さて、平成26年4月2日付で北海道開発局長澤田宛、室蘭開発建設部長原宛に頂いた「ダム堤体建設工事用道路建設を含む平取ダム建設に関する質問その5」につきまして、別紙のとおり回答いたします。

北海道開発局 室蘭開発建設部 沙流川ダム建設事業所長

(別紙)

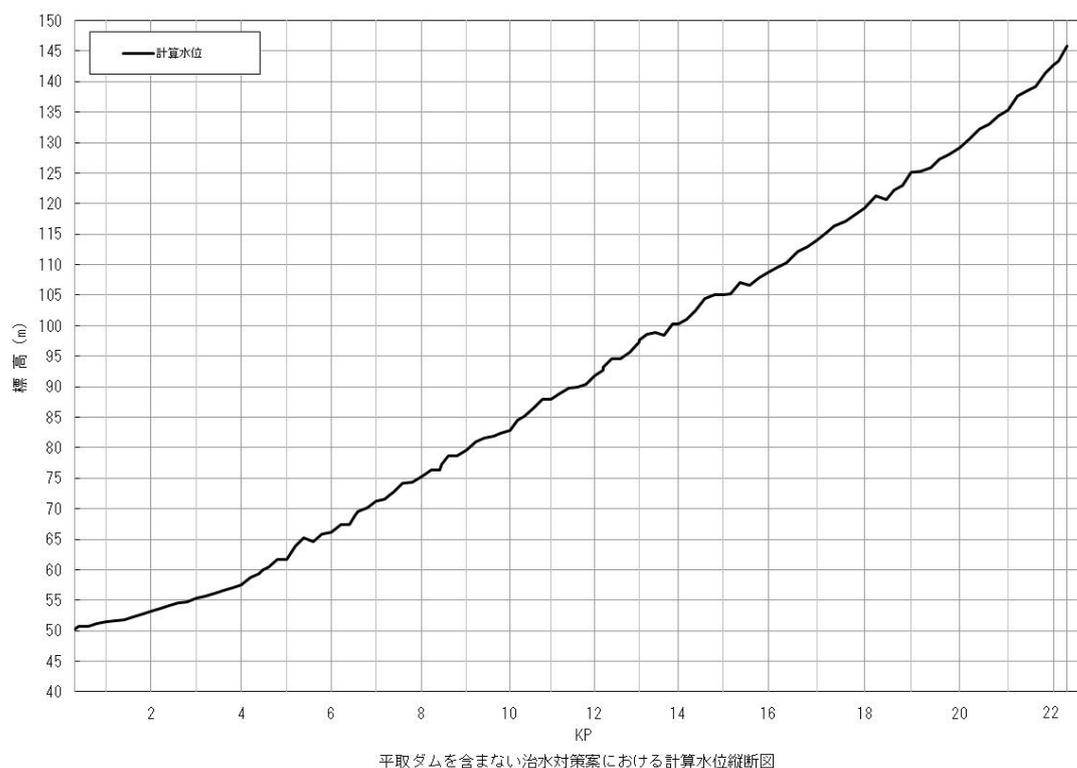
- 1) 平取ダムを含む案において計画高水位以下で流下できる洪水が、平取ダムがない場合に流下した時の計算水位の縦断面図
- 2) 平成15年8月9～10日洪水における沙流川、額平川および貫気別川の氾濫箇所（破堤した堤防区間）と、各破堤地点の氾濫面積
- 3) 平成15年8月9～10日洪水の沙流川、額平川および貫気別川の痕跡水位調査結果
- 4) 平成15年8月9～10日における沙流川、額平川および貫気別川の各水位流量観測所の毎時の水位および流量の観測値
- 5) 沙流川、額平川および貫気別川の縦断面図（平成15年8月当時の縦断面図と最新の縦断面図）（計画高水位も記入したもの）
- 6) 「沙流川総合開発事業平取ダムの検証に係る検討報告書」で検討した治水対策案「河道掘削案」による沙流川および額平川の河道改修（河道掘削等）の内容（改修の対象区間と各区間の改修規模）

1) 平取ダムを含む案において計画高水位以下で流下できる洪水に対し、平取ダムを含まない場合の計算水位の縦断図を以下に示します。
